PLAN LOCAL D'URBANISME

Commune d'Aubenas

Rapport de présentation

Modification simplifiée n°3

Emplacement réservé E13 : extension de l'école Ste Croix

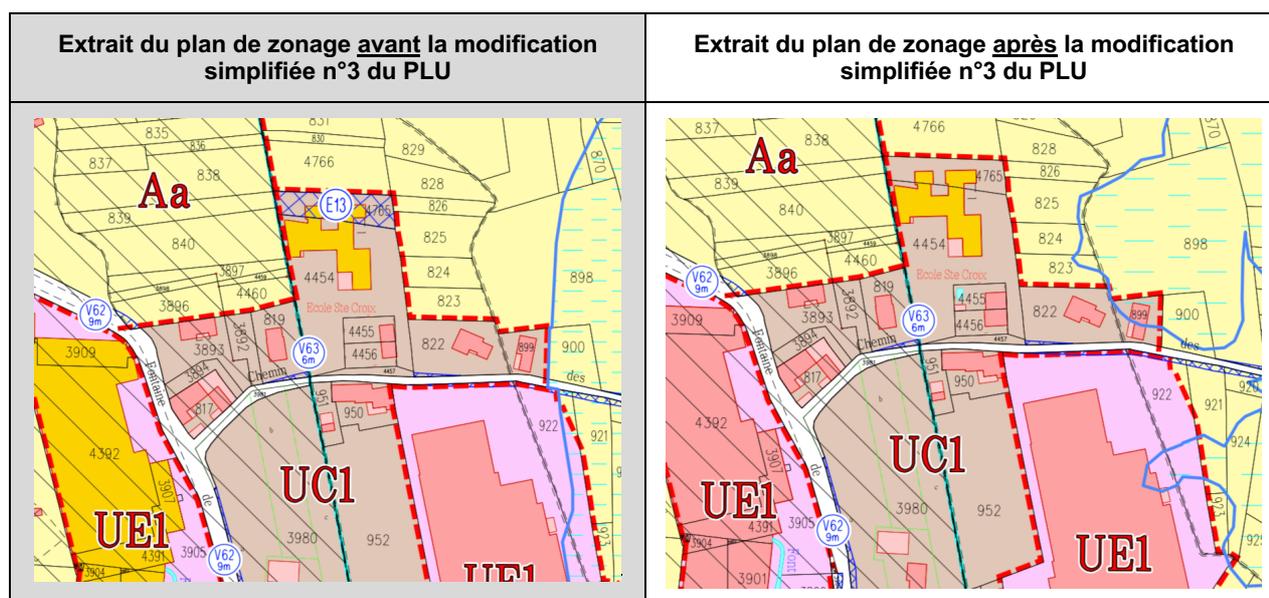
- Suppression de la totalité de l'emplacement réservé E13 suite à l'acquisition foncière et à la réalisation d'extension de l'école de St Pierre.

Emplacement réservé E14 : restructuration de l'Hôpital

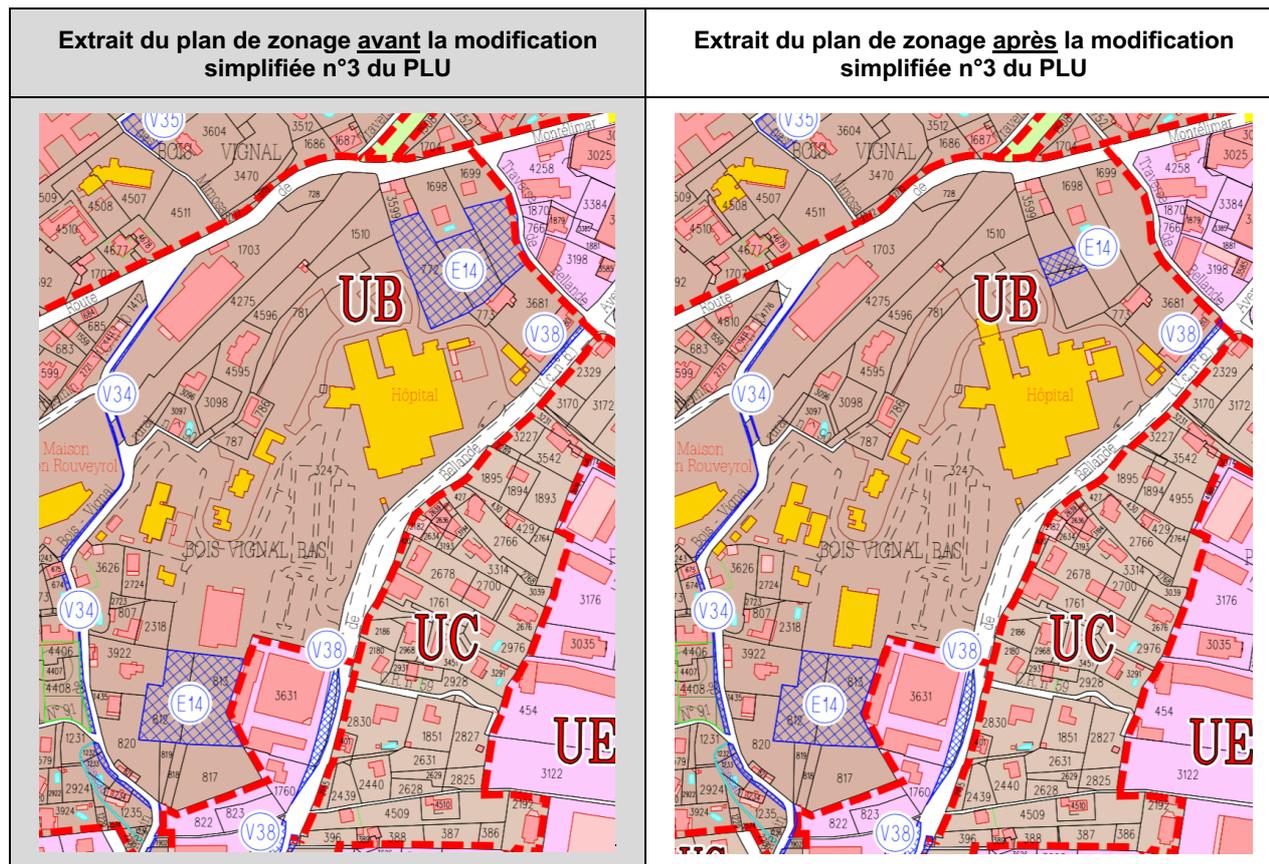
- L'emplacement réservé E14 est spatialement composé de deux parties :
 - la partie Nord pour laquelle seule une petite partie est maintenue suite aux acquisitions foncières déjà réalisées par le CHARME,
 - et la partie Sud qui est inchangée.

Sa nouvelle surface est ainsi de 701 m² et non plus de 11423 m².

Emplacement réservé P2 : réalisation d'un bassin de rétention quartier Coton Sud

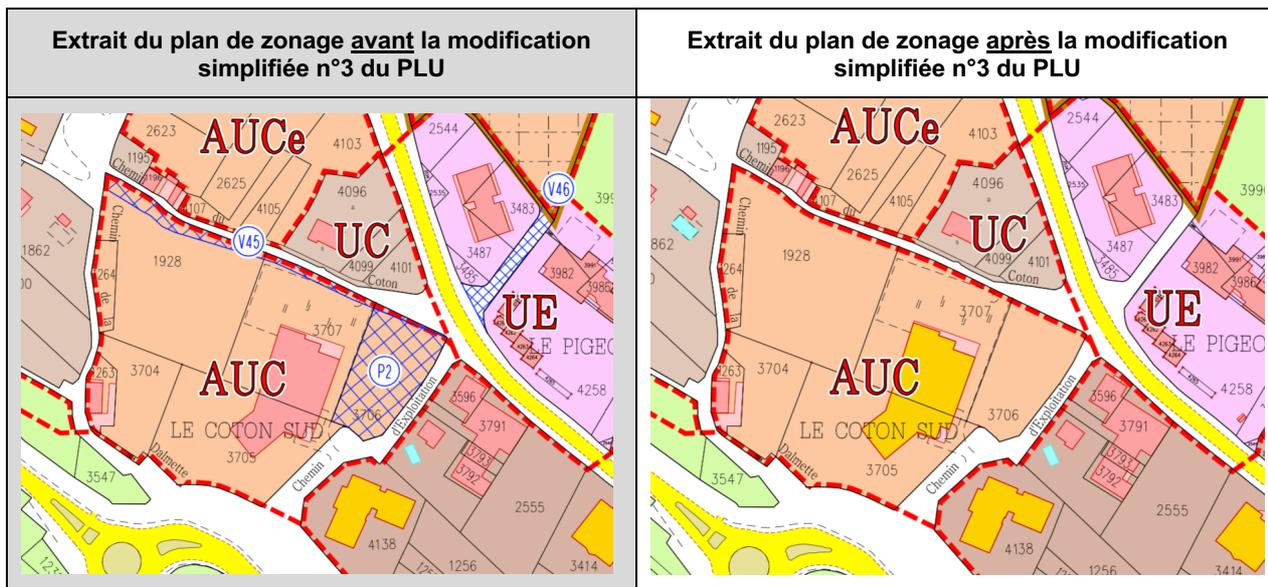
- Suppression de la totalité de l'emplacement réservé P2 qui est propriété de la commune et parcelle section A n°3796 à échanger avec la CCBA.

Une étude hydraulique est en cours pour déterminer précisément le volume total nécessaire du futur système de rétention qui sera à créer. L'échange foncier entre la CCBA et la ville d'AUBENAS pourra alors s'opérer sur la base des conclusions de cette étude.

Nouveau plan des zones inondables du PPRI approuvé en 2020 (pièce 5.5 du PLU) :

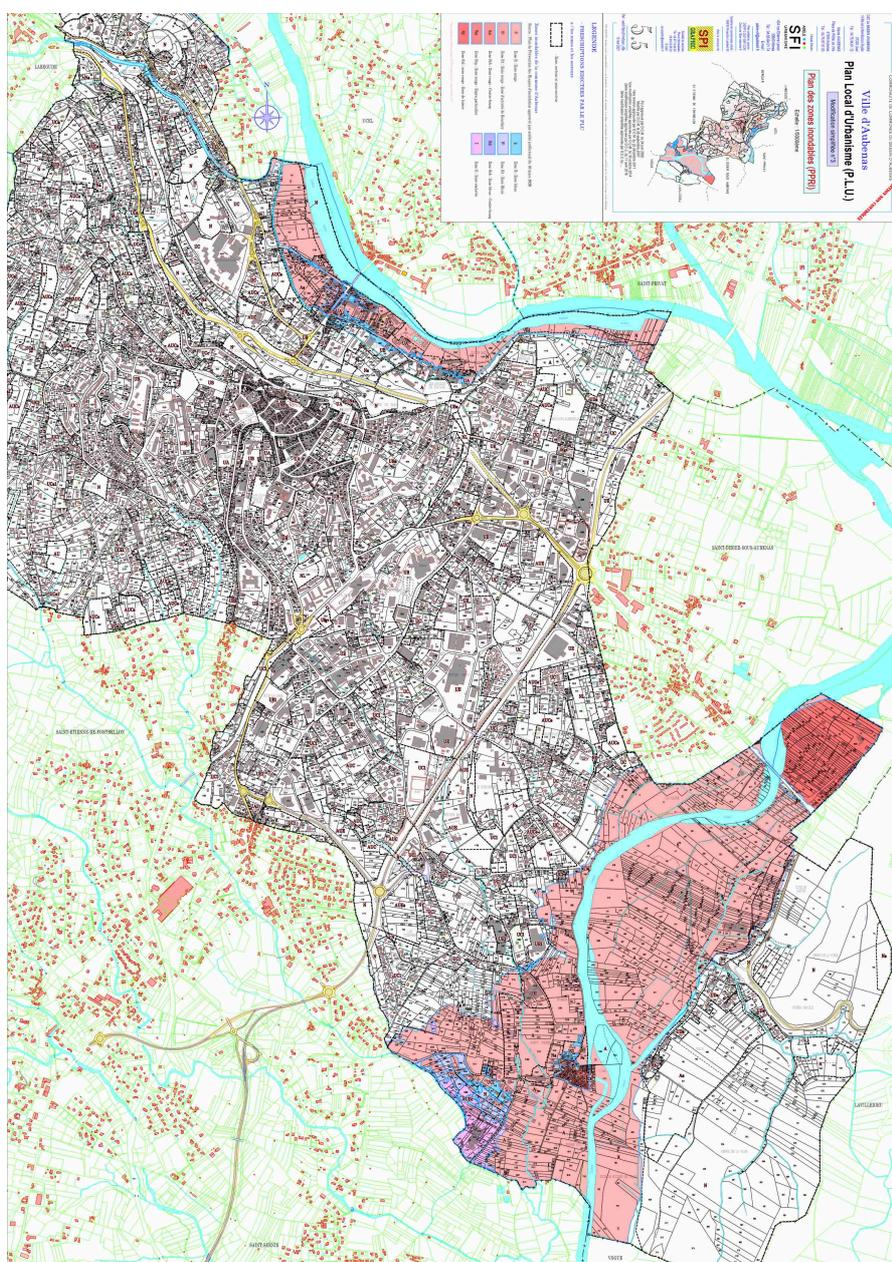
Les cinq documents graphiques du PLU (pièce n°5) sont modifiés pour faire apparaître le PPRI approuvé en 2020 : les plans de zonage 5.1 à 5.4 font ainsi apparaître l'enveloppe des zones inondables du PPRI, et le plan 5.5 fait apparaître les détails des zones inondables du PPRI.

Localisation des trois parcelles de la zone UC reclassées en UDa sur le document graphique du PLU :

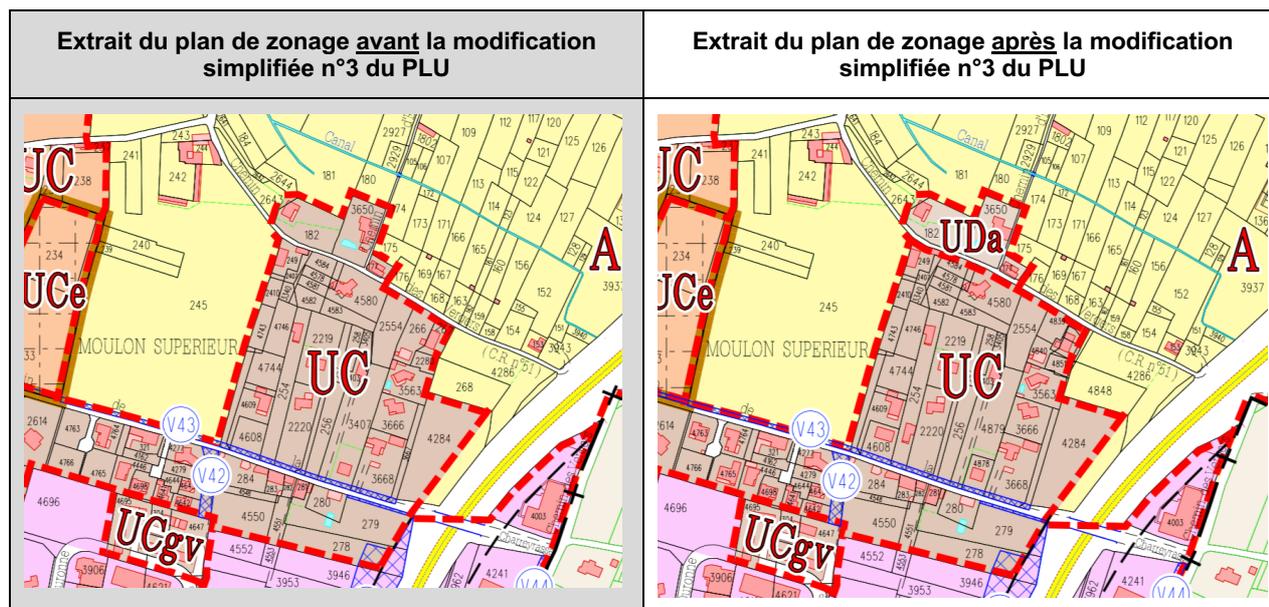
Actuellement classées en zone UC, il est proposé de modifier le zonage des parcelles cadastrées section B n°182 – 2643 (pour partie), 3650 et 177 afin qu'elles soient classées en secteur UDa.

Ces trois constructions existantes ne sont actuellement pas raccordées au réseau d'assainissement. Leur raccordement nécessiterait soit une extension du réseau de plusieurs centaines de mètres linéaires ou d'obtenir une servitude sur des terrains privés. Les propriétaires riverains ne souhaitant pas consentir une servitude, il est proposé de permettre leur classement en zone d'assainissement non collectif afin qu'elles puissent faire l'objet d'une rénovation de leur système d'assainissement existant mais aussi d'une rénovation en profondeur voire d'extensions.

II.5.2 MODIFICATION DU ZONAGE D'ASSAINISSEMENT FIGURANT EN ANNEXE 6.6.d

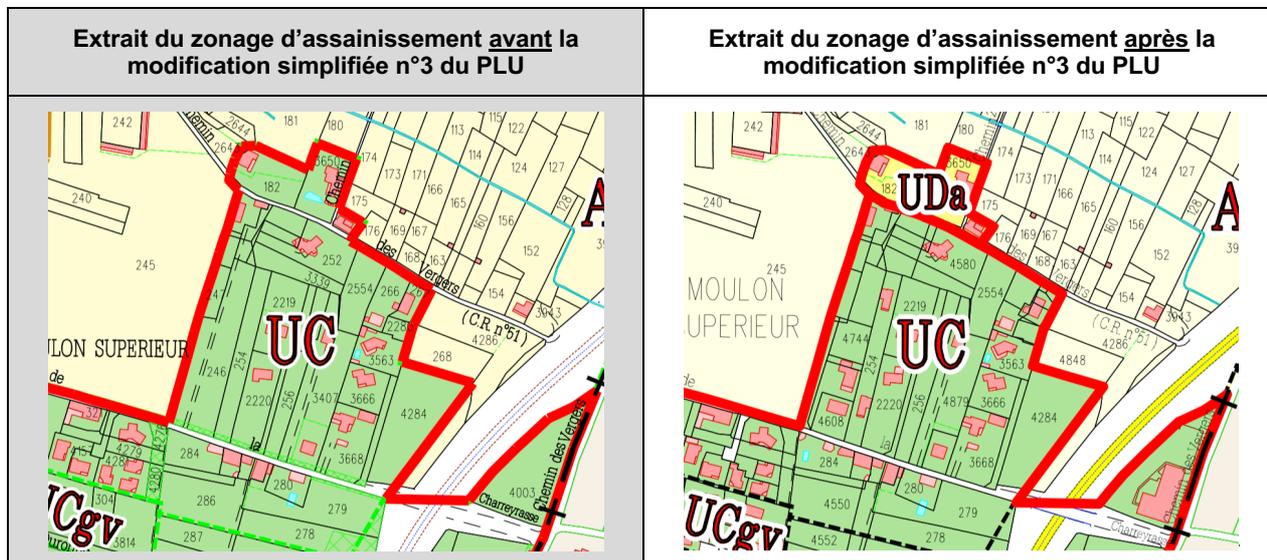
Le reclassement des trois parcelles UC en UDa à La Prade nécessite de modifier aussi l'annexe 6.6.d relative au zonage d'assainissement pour le mettre en cohérence :

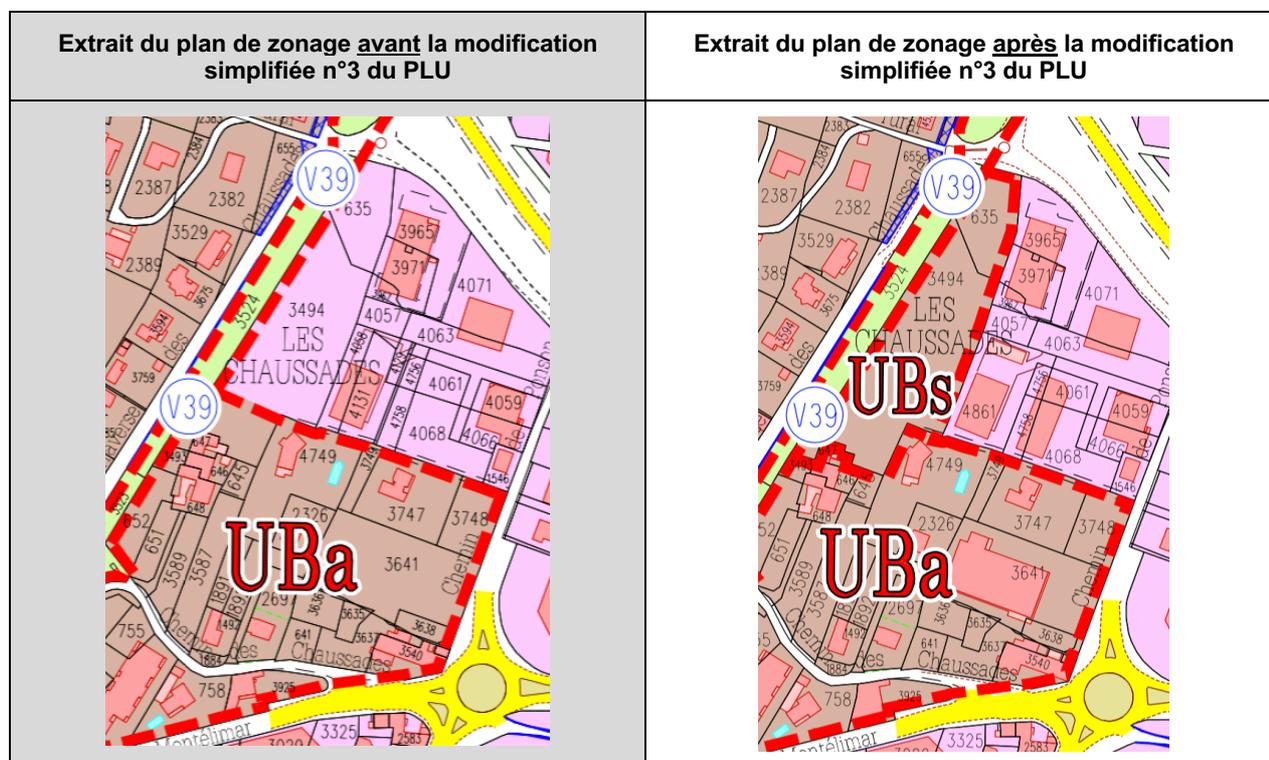
Actuellement classées en zone UE (« zone urbanisée ou équipée à vocation d'activités économiques »), il est proposé de modifier le zonage des parcelles cadastrées section B n°3494 et 635 qu'elles soient reclassées dans un nouveau secteur « UBs » dans le quartier des Chaussades.

La création de ce secteur UBs spécifique sur ces deux parcelles permettra la réalisation d'un projet de résidence services à destination des personnes âgées. Par ailleurs, depuis la révision du PLU approuvé en 2011, ces parcelles n'ont fait l'objet d'aucun projet à vocation d'activité économique et la municipalité souhaite à travers son action « cœur de ville » favoriser le développement des commerces dans son centre.

Deux schémas ont été ajoutés pour illustrer les dispositions de l'article 7 dans les zones concernées :

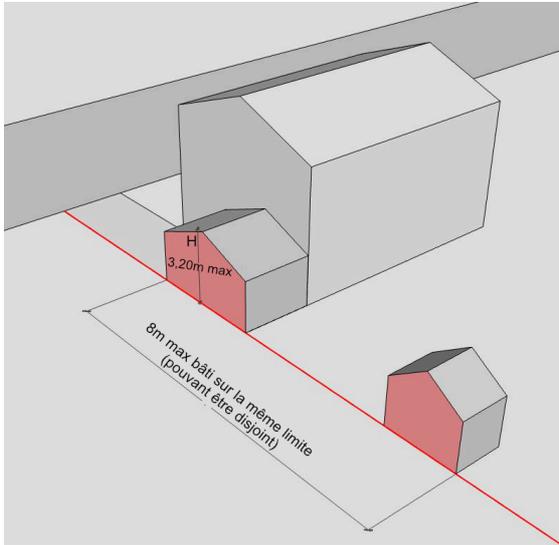
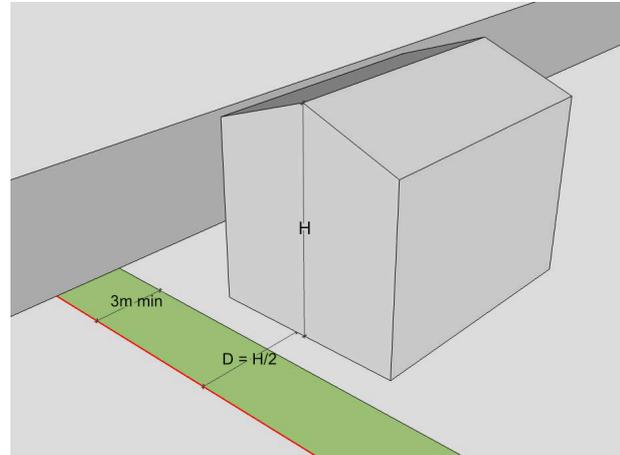
L'article 7 des zones UB, UC, UD, AUC, A et N est modifié afin d'apporter des précisions pour les constructions appelées à s'implanter sur la limite séparative et pour les constructions qui présentent des décrochés de façade (avec notamment l'ajout de schémas pour une meilleure compréhension).

II.9 EVOLUTION DE LA SERVITUDE D'UTILITE PUBLIQUE AUTOUR DES CANALISATION DES TRANSPORT DE GAZ NATUREL DANS L'ANNEXE 6.3

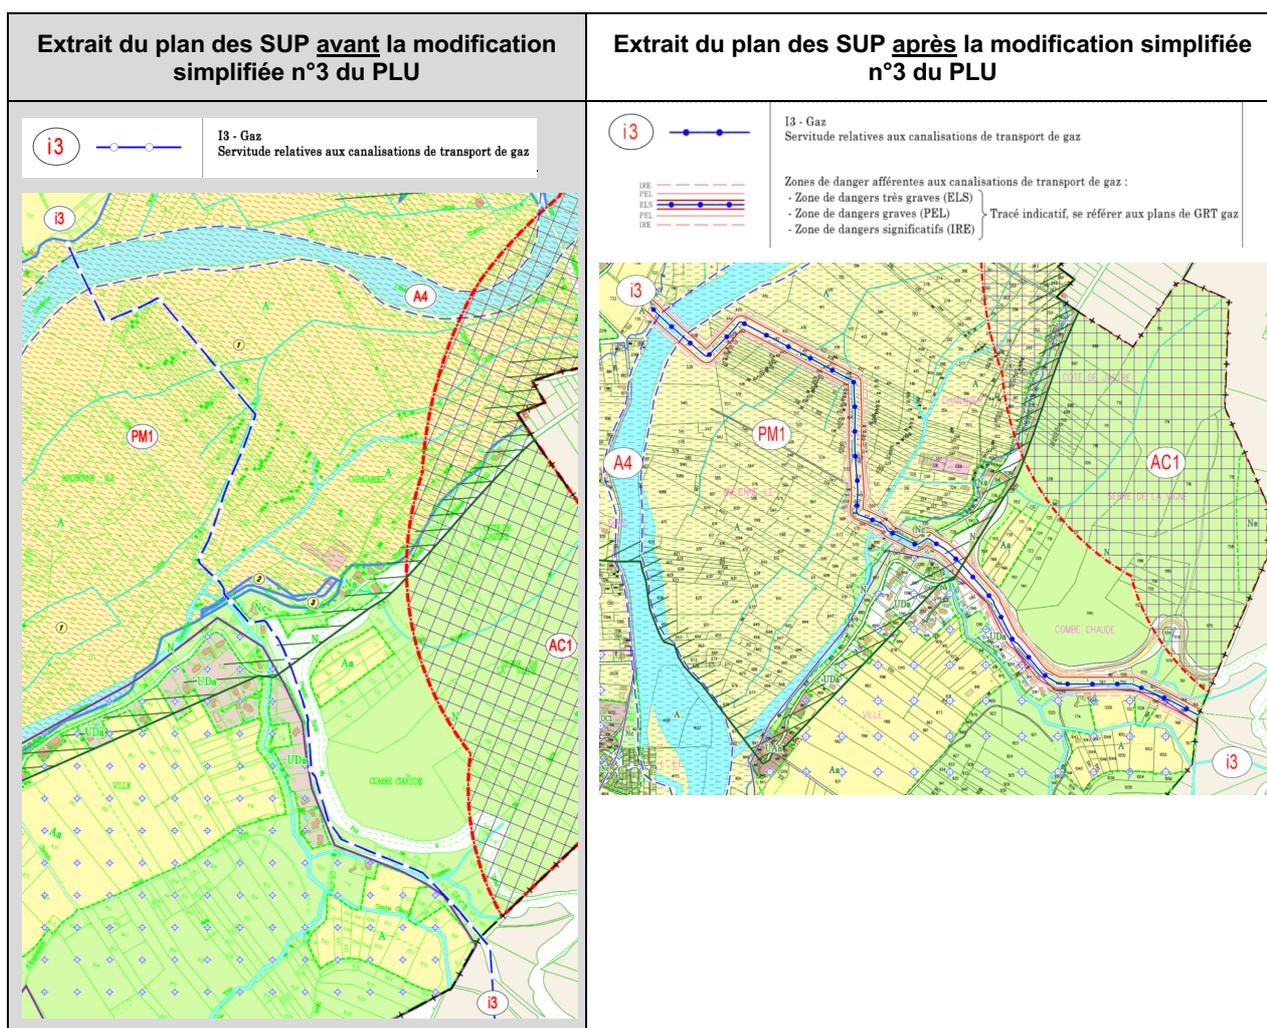
La Servitude d'Utilité Publique (SUP) prenant en compte la maîtrise des risques autour des canalisations de transport de gaz naturel ayant évolué l'annexe 6.3 est actualisée, tant au niveau du plan des SUP (annexe 6.3.a) que de la liste des SUP (annexe 6.3.b).
